- 当社が自主的に設定した6号機の海水温の基準について、実際の発電所の運用を踏まえると**解析における熱交換器の性能設定**に保守的に見積もっている部分があったため、安全上問題ないことを確認した上で、下記の通り基準を見直す

海水温度7日間移動平均基準の見直し

熱交換器概略図

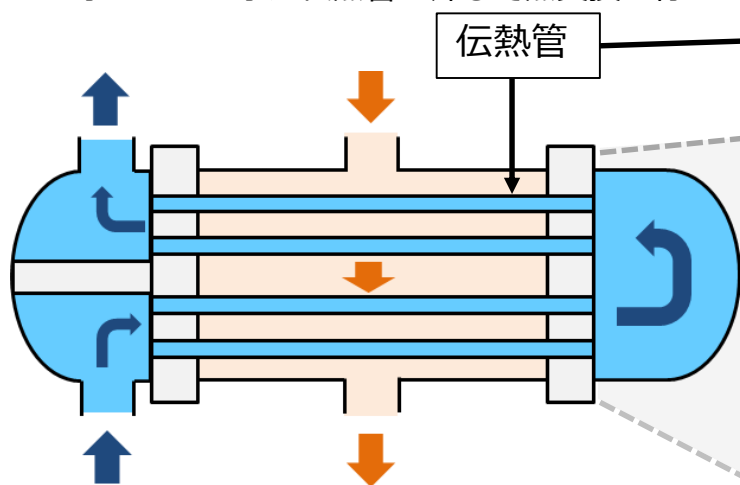
- 安全対策設備等の冷却に使用している熱交換器は、大きな筒の中に多数の伝熱管を通し、その中を流れる冷たい水が、その周りを通る温かい水に伝熱管を介して触れることで、熱交換が行われる仕組み
- 仮に伝熱管の一部が劣化等によって使用不可となった場合、必要とされる性能が満足する範囲で、当該伝熱管に栓（閉止）を施し、使用を継続することができる
(閉止した伝熱管は熱交換が行われない)
- 当初の解析では、5%の伝熱管に閉止をする想定で評価を行っていたが、実際の運用では閉止をすることはなく、熱交換器の性能低下を含める必要がないことを確認
(仮に伝熱管が劣化した場合は、当該伝熱管を交換)
- この実態に合わせた解析の結果、海水温度7日間移動平均基準を**31.0℃から32.9℃に見直し**
